Concorso per il risanamento fonico nella zona Melide - Ponte Diga - Bissone

Valutazioni della giuria

164434

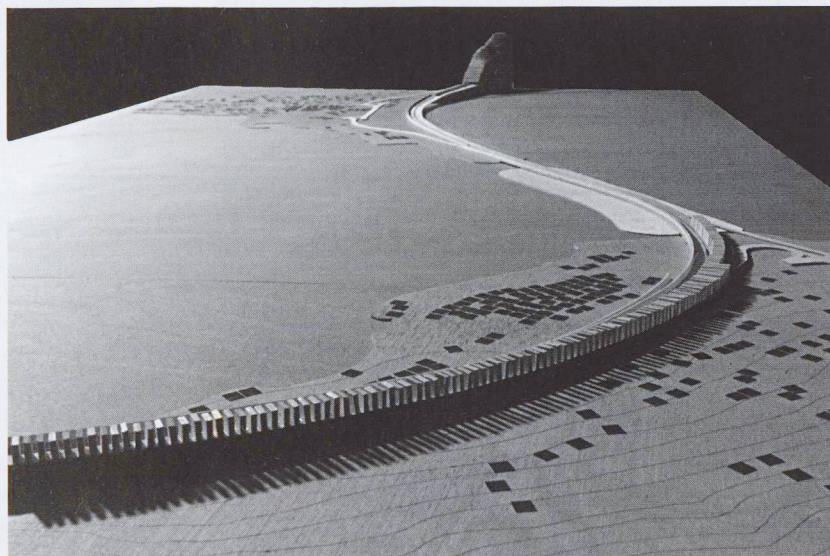
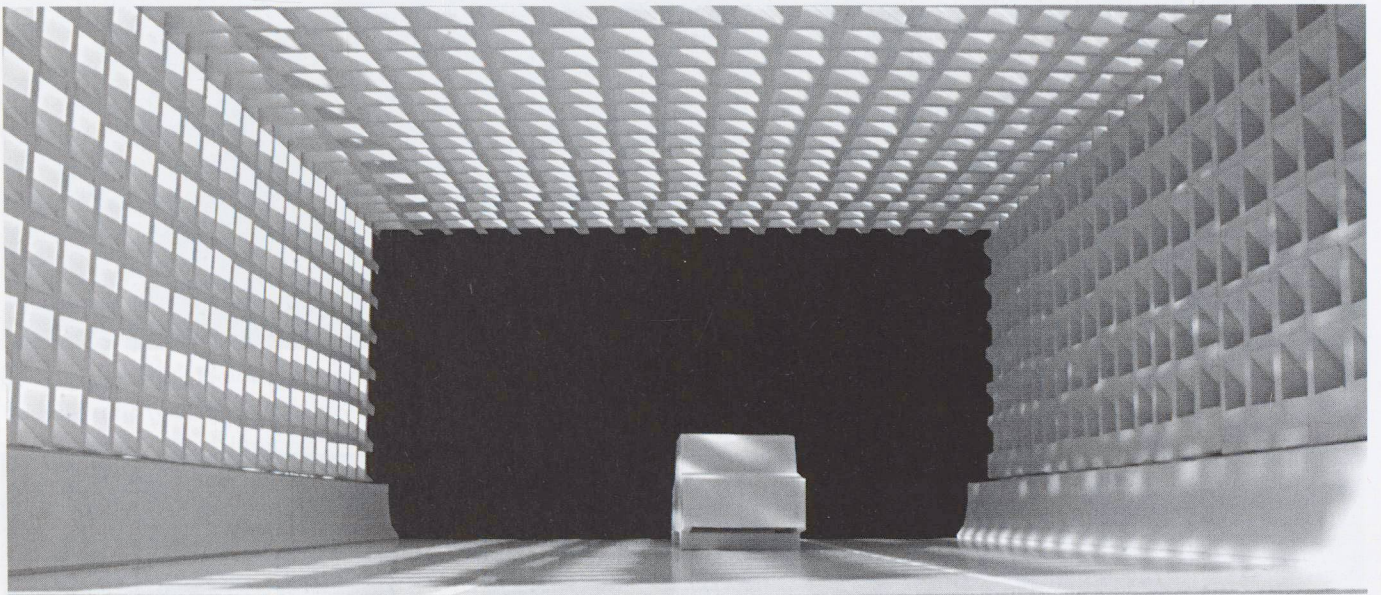
Osservazioni generali La rielaborazione del progetto ha confermato fundamentalmente le qualità già riconosciute nel corso di giudizio della prima fase. Malgrado ciò la Giuria ritiene necessario che i punti seguenti debbano ancora essere approfonditi:

- L'apprezzata leggerezza dell'intervento, che limita in modo convincente l'impatto sul paesaggio e sulla natura dell'autostrada stessa, lascia sorgere dubbi sulla sufficienza della sua efficacia. Sembra dunque indispensabile che la sua già corretta qualità dovrebbe ancora essere migliorata e il margine di errore dei valori attendibili ridotto a un grado ammissibile. La soluzione proposta dalla Giuria infatti non potrebbe, dopo un così lungo e impegnativo processo, lasciare dubbi sulla qualità fonica di un progetto da lei scelto.

- Un miglioramento riguardante l'effetto visivo delle pareti sembrerebbe ottenibile eliminando la connotazione «piloni ferroviari», causata dai pilastri che sorpassano in altezza le pareti di circa 1.5 m. Il supporto statico della pensilina potrebbe, per esempio, essere integrato ad essa permettendo così una espressione più calma dell'insieme visto in particolare dall'autostrada e da monte.

Aspetti fonici L'efficacia della protezione fonica è stata considerata discreta-buona.

Aspetti tecnico-costruttivi-economici Il calcolo statico, redatto in modo professionale, mostra come il progetto sia fattibile nel rispetto delle norme in vigore. Bisognerebbe comunque verificare l'effetto di un urto accidentale contro le pareti di protezione fonica a Bissone. Il progetto si presta per l'installazione di impianti fotovoltaici. I costi di realizzazione si situano al di sotto della media.

757575

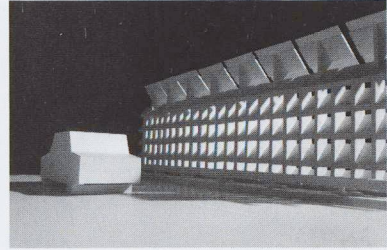
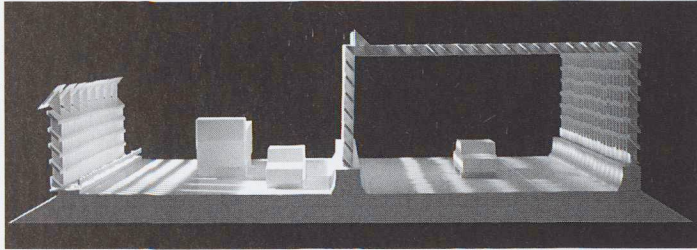
Osservazioni generali Il progettista si è allontanato sostanzialmente dalla proposta di progetto della prima fase. Una tale decisione è lecita. Rimane tuttavia un concetto che incide sul paesaggio, ora non più con pannelli posti di traverso sulla carreggiata dell'autostrada, ma con pareti strutturali di elementi in calcestruzzo. Nonostante la loro diversa altezza e funzione si ottiene, con una ponderata variazione della maglia delle aperture quadrate, un effetto unitario e inconfondibile. Questo gesto forte, arricchito dal gioco di luci e ombre, rimane leggibile nel paesaggio in modo misurato e variato nell'arco della giornata. Le due pareti scagliate, viste da maggiore distanza, danno uno sfondo alla sagoma di Bissone e mediano in modo naturale tra la compatta edificazione del nucleo, le edificazioni

recenti e il paesaggio naturale del pendio sovrastante. Con ciò si evita la monotonia delle grandi superfici di pareti non strutturali come pure l'effetto della striscia scura creata dall'ombra di una copertura. Non convince, né formalmente né riguardo la sicurezza del traffico (effetti luminosi irregolari), la copertura delle due corsie verso nord nella zona di Bissone.

Aspetti fonici L'efficacia della protezione fonica è stata considerata discreta. Sono adempite le esigenze della protezione fonica, ma le misure proposte potrebbero essere ancora migliorate.

Aspetti tecnico-costruttivi-economici Il calcolo statico, redatto in modo professionale, mostra come il progetto sia fattibile nel rispetto delle norme in vigore. Bisognerebbe comunque verificare l'effetto di un incendio all'interno della semicopertura a Bissone o quello di un urto accidentale. Il progetto si presta in modo ideale per l'installazione di impianti fotovoltaici. I costi di realizzazione si situano nella media.

472539

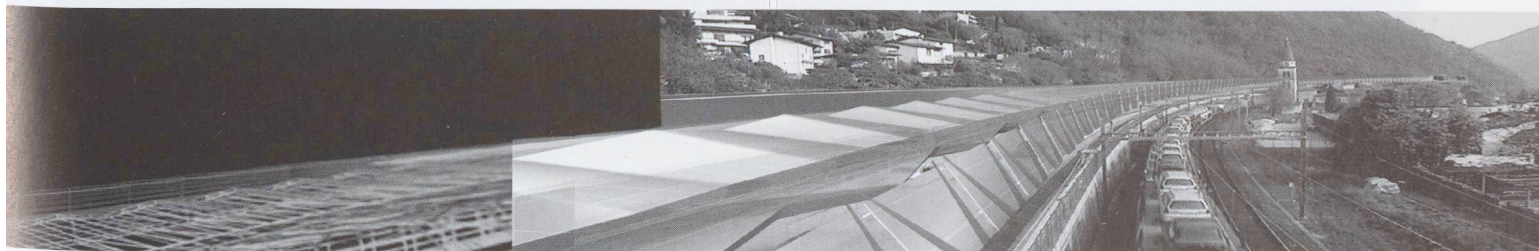
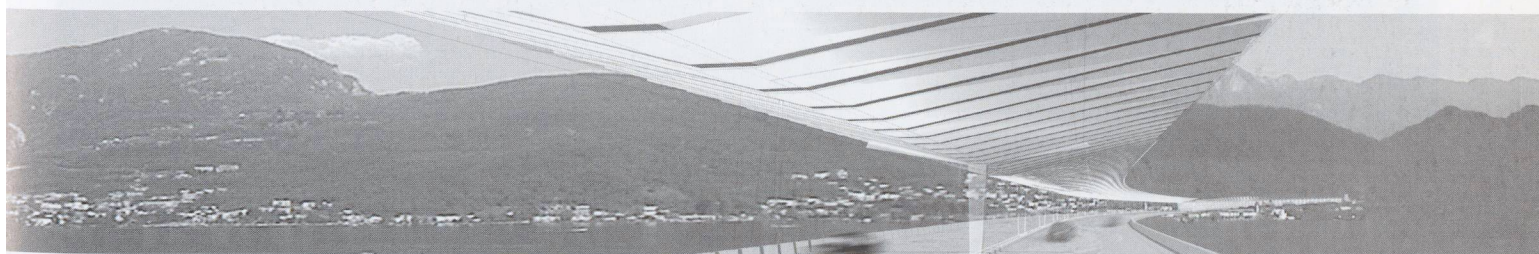
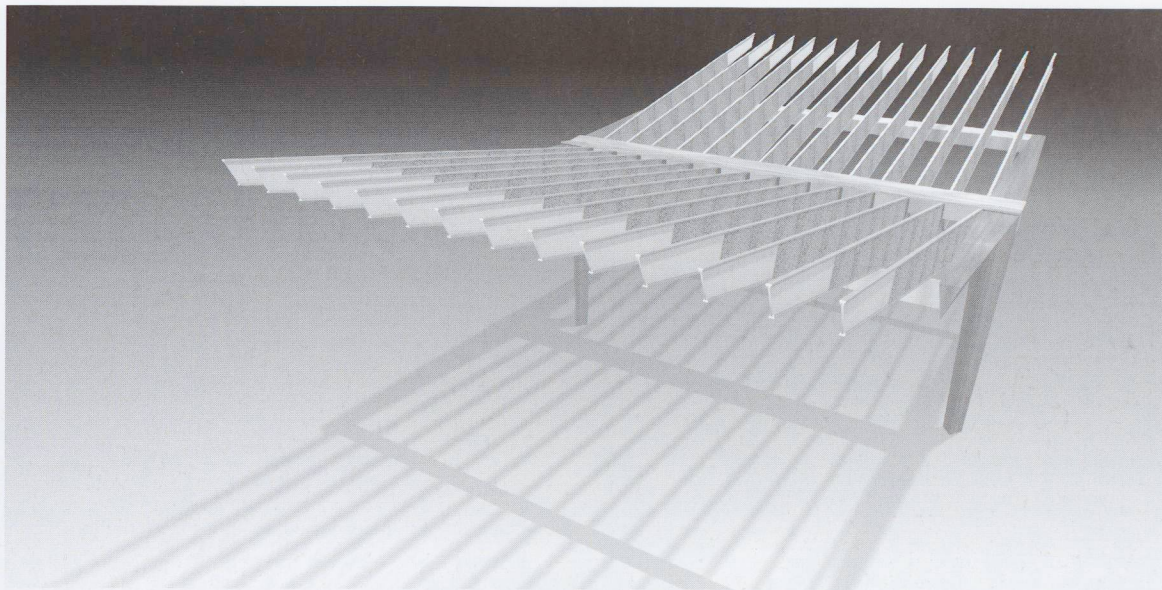
Osservazioni generali L'impostazione del progetto è rimasta essenzialmente invariata rispetto alla prima fase. Il carattere unitario che deriva dall'impiego di elementi modulari su tutta la lunghezza è stato particolarmente apprezzato. Solleva invece perplessità la gran varietà di materiali previsti (telai in calcestruzzo armato, elementi longitudinali e sostegni secondari in metallo, travi trasversali secondarie in materiale sintetico fibrorinforzato, pannelli in vetro, pannelli in alluminio espanso). Si ricorda come l'autostrada A2 su territorio ticinese sia contraddistinta dall'impiego sistematico del calcestruzzo armato. Il progetto ha raggiunto un notevole grado di approfondimento. Questo non ha però permesso alla Giuria di fugare i dubbi, già espressi nella prima fase, riguardanti i costi di manutenzione derivanti dalla complessità delle strutture. Il calcolo dei costi di costruzione mostra come il progetto sia molto caro. È comunque possibile, che un ridimensionamento del progetto in corrispondenza della parte centrale del Ponte-diga, riporti i costi ad un limite accettabile pur non pregiudicando la capacità di protezione fonica.

Aspetti fonici L'efficacia della protezione fonica è stata considerata come molto buona. Il rapporto costo/beneficio è però insoddisfacente. Come già indicato, non si esclude che da un parziale ridimensionamento del progetto possa scaturire una soluzione interessante anche da questo punto di vista.

Aspetti tecnico-costruttivi-economici Il calcolo statico, redatto in modo professionale, mostra come il progetto sia fattibile nel rispetto delle norme in vigore.

Permangono in ogni caso i dubbi sulla robustezza della soluzione proposta. Bisognerebbe inoltre verificare l'effetto di un incendio all'interno della copertura o quello di un urto accidentale. La riduzione dell'altezza libera (minore di 6,40 m) deve essere debitamente tenuta in considerazione. Il progetto si presta per l'installazione di impianti fotovoltaici. I costi di realizzazione si situano al di sopra della media.

583261

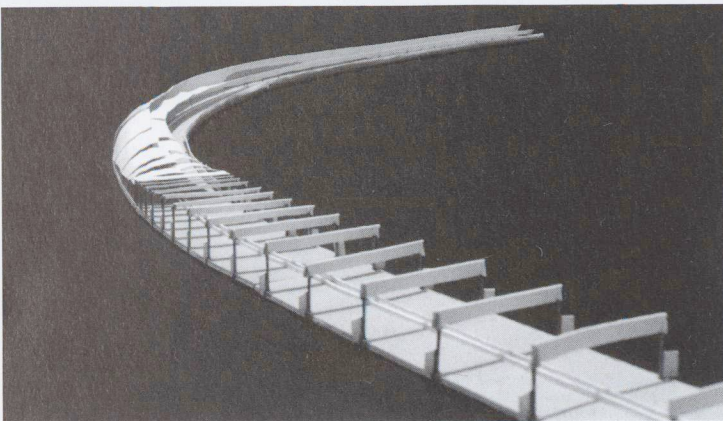
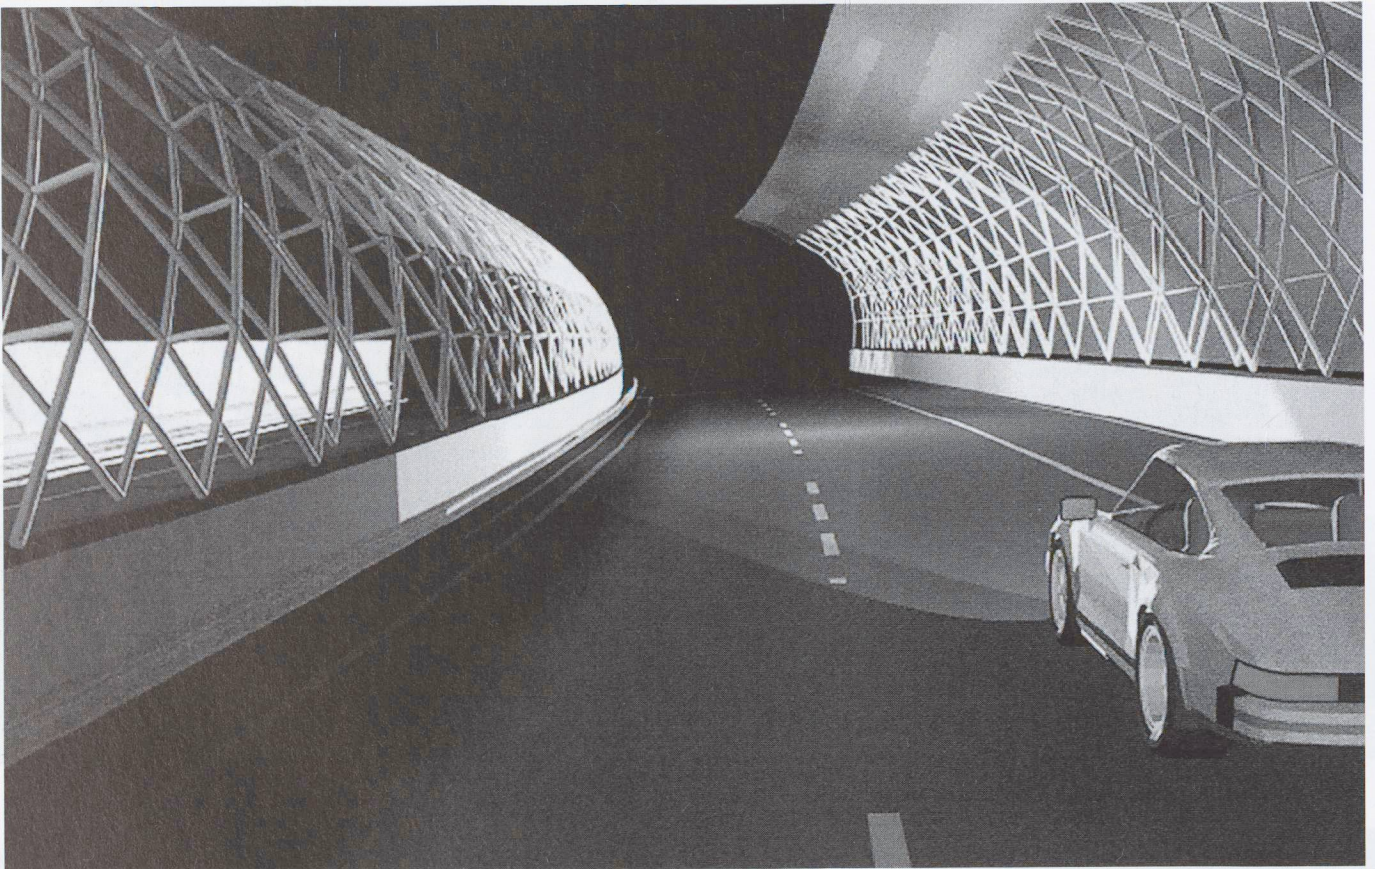
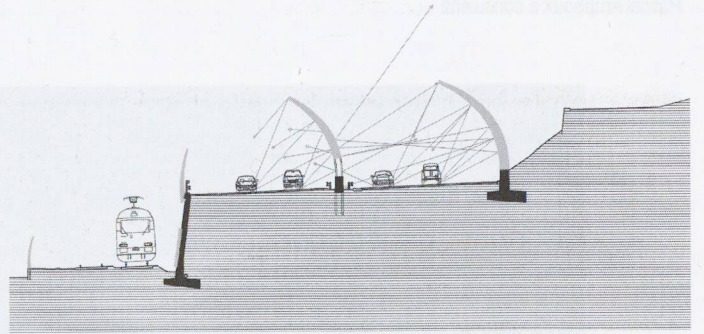
Osservazioni generali Il progetto riprende, ma solo apparentemente, i temi e le soluzioni annunciate con la proposta della prima fase. La Giuria ritiene infatti che le promesse di questo progetto non si sono tutte realizzate. Le bellissime forme che, in prima fase, avevano fatto sperare in una proposta paesaggistica tutta particolare e soprattutto dinamica, si sono spente fissandosi in soluzioni statiche, costruttivamente complesse e di difficile realizzazione. Sono evidentemente rimasti alcuni degli elementi principali che avevano attirato l'attenzione in prima fase, come il trattamento uniforme delle differenti superfici e come alcune attenzioni particolari alla geometria dell'autostrada. Gli obiettivi quali la leggerezza, la semplicità, ecc. non sembrano essere raggiunti. La Giuria è convinta che soprattutto il rapporto tra il disegno dell'autostrada esistente e quello dei nuovi manufatti non raggiunge quell'intensità proposta in prima fase, nella quale la dinamicità delle forme curvilinee contrastava in modo interessante con il disegno delle inclinate dell'arch. Tami. La nuova soluzione propone questi rapporti in modo molto meno interessante.

Aspetti fonici L'efficacia della protezione fonica è stata considerata discreta.

Aspetti tecnico-costruttivi-economici Da un'analisi di massima si considera la soluzione realizzabile. Bisognerebbe comunque verificare l'effetto di un incendio sui pannelli laterali ricurvi sulle corsie a Bissone o quello di un urto accidentale. La riduzione dell'altezza libera (minore di 6,40 m) deve essere debitamente tenuta in considerazione. Il progetto si presta per l'installazione di impianti fotovoltaici. I costi di realizzazione si situano nella media.

4759864

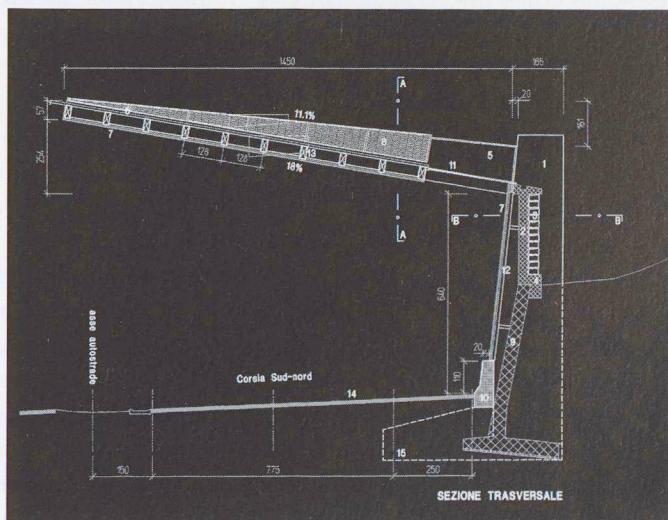
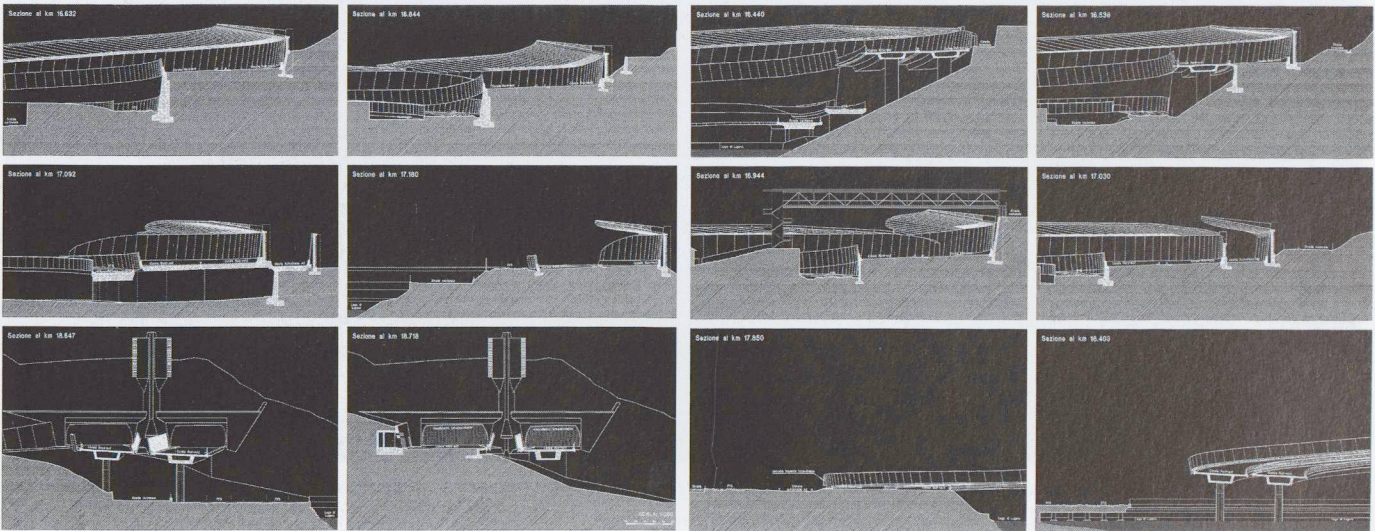
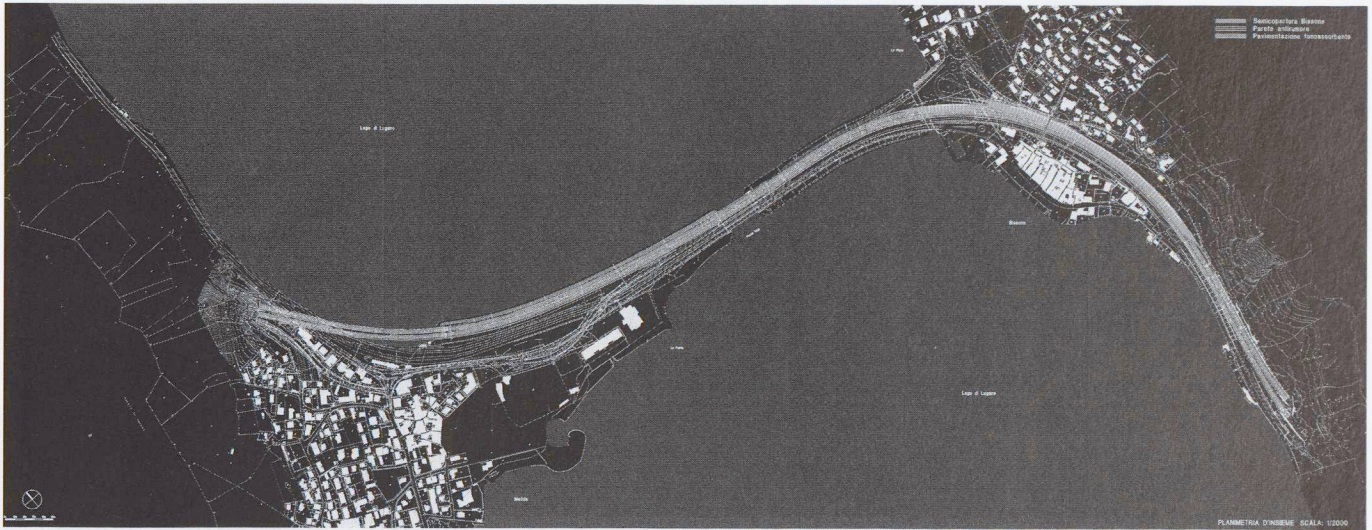
Osservazioni generali Il manufatto proposto, con l'assenza di pilastri sul lato valle, costituisce un vantaggio per l'automobilista ed in relazione ai problemi di manutenzione, sicurezza e di costruzione. La semplicità della costruzione si riflette pure sui costi moderati. Lascia per contro perplessi l'uso di ulteriori materiali senza uniformità come pure l'inserimento paesaggistico (per esempio l'effetto ombra).

Aspetti fonici L'efficacia della protezione fonica è stata considerata buona.

Aspetti tecnico-costruttivi-economici Il calcolo statico, redatto in modo professionale, mostra come il progetto sia fattibile nel rispetto delle norme in vigore. Bisognerebbe comunque verificare l'effetto di un incendio all'interno della semicopertura a Bissone e la problematica delle dilatazioni differenziate dei diversi materiali previsti. Il progetto si presta per l'installazione di impianti fotovoltaici. I costi di realizzazione si situano al di sotto della media.

090975

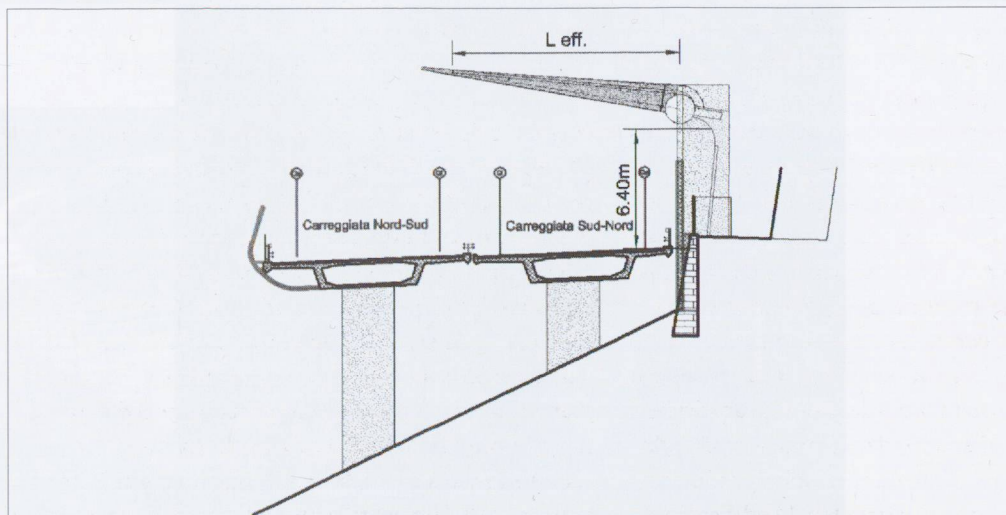
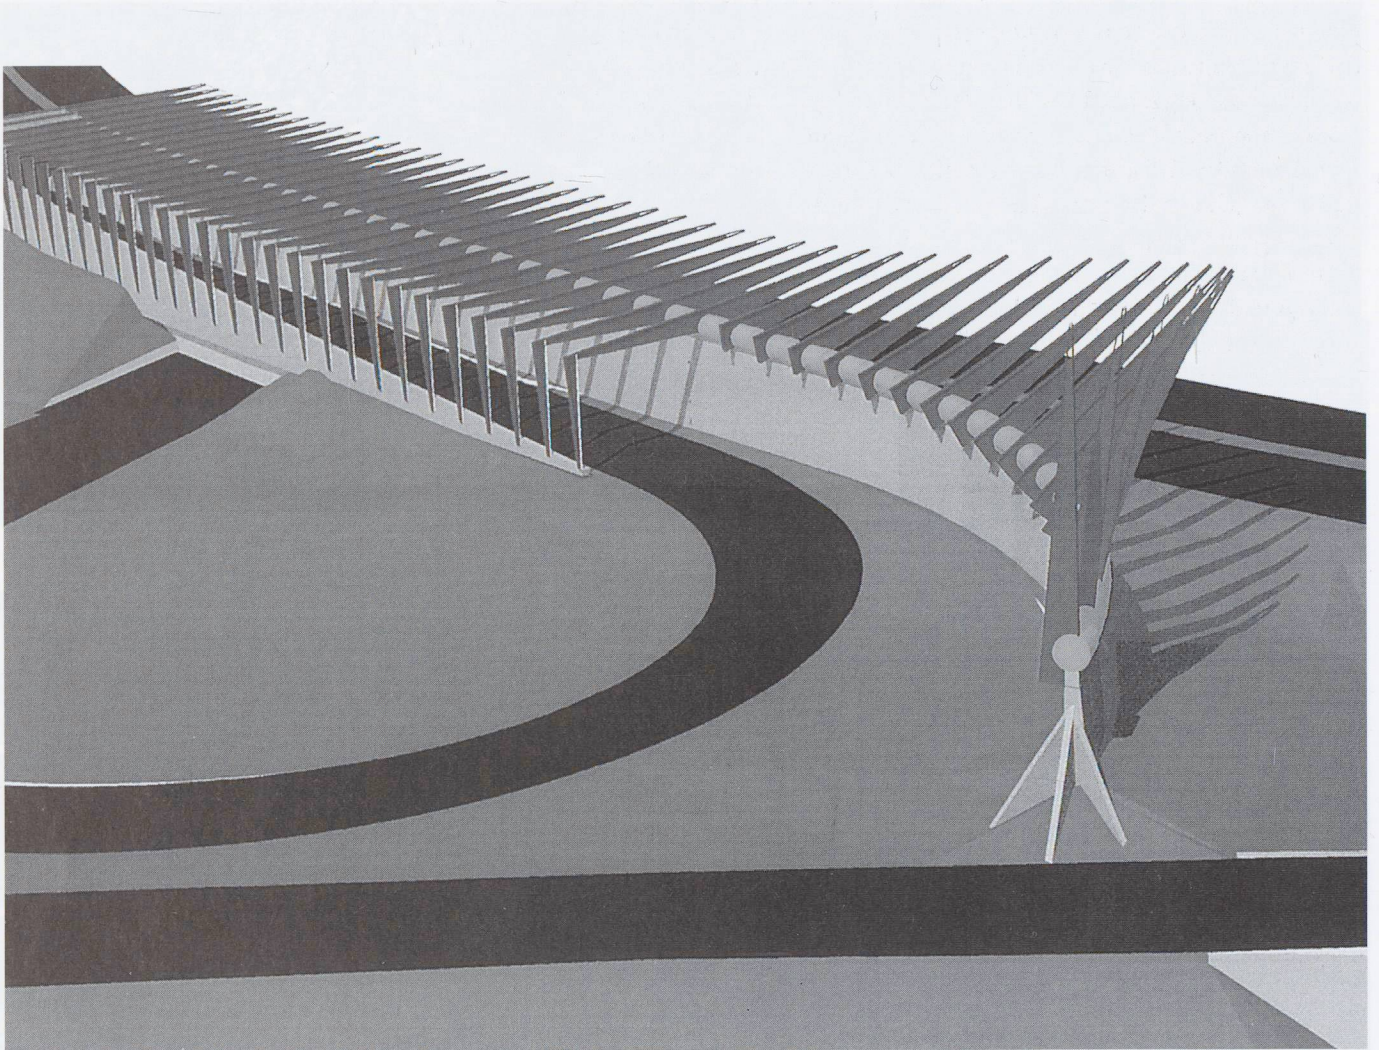
Osservazioni generali Si copre la metà dell'autostrada nella zona di Bissone con enormi sbalzi. Così tutte le carreggiate rimangono parzialmente unite. Pareti fonoassorbenti lungo i binari della ferrovia completano in modo discreto l'impianto. Nella zona di Melide le protezioni foniche laterali avvolgono il viadotto con strutture che si sviluppano fino al filo inferiore del cassone. La qualità dell'immagine visiva di questi interventi non è dimostrata. Il concetto espresso nella prima fase è stato mantenuto e sviluppato in modo conseguente, chiaro e accurato. Gli sbalzi enormi danno al progetto una proporzione che può essere messa in dubbio. In relazione alla costruzione, all'economicità e ai costi di manutenzione, si pongono problemi molto impegnativi e sproporzionati. La torsione progressiva dello sbalzo all'uscita di Bissone non è senza una certa eleganza, ma si perde in un gesto sproporzionato e non sufficientemente motivato.

Aspetti fonici L'efficacia della protezione fonica è stata considerata buona.

Aspetti tecnico-costruttivi-economici Il calcolo statico, redatto in modo professionale, mostra come il progetto sia fattibile nel rispetto delle norme in vigore. Bisognerebbe comunque verificare l'effetto di un incendio all'interno della semicopertura a Bissone. Il progetto si presta per l'installazione di impianti fotovoltaici. I costi di realizzazione si situano nella media.
